SERVICE INFO – INA 0083

Fjernelse af støj fra driftssystemet

til hjælpeaggregater i Ford Transit

Bilernes producenter:	Ford
Model:	Transit
Modelår:	2000 – 2007
Motor:	2.0 D
Best. nr.:	535 0223 10

Billede 1: Udskiftning af en fast remskive for et friløbshjul til generator

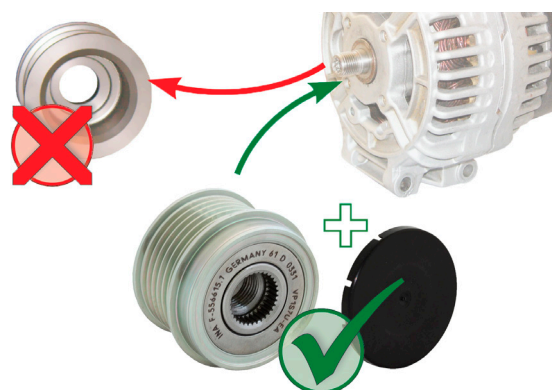
Som følge af kraftige dynamiske bevægelser af kileremmen kan der i køretøjer med en fast generatorremskive dannes høj støj.

Som en teknisk løsning tilbyder Schaeffler Automotive Aftermarket et friløbshjul til generator i disse køretøjer. Friløbshjulet nedsætter dynamisk belastning af driftssystemet til hjælpeaggregater og forebygger dannelsen af støj.

Billede 2: Ved montering af friløbshjulet til en Bosch generator skal man bruge den vedlagte 1,4 mm afstandsskive!

Schaeffler Automotive Aftermarket anbefaler, at der i de pågældende køretøjer ombygges den faste generatorremskive til et friløbshjul til generator 535 0223 10.
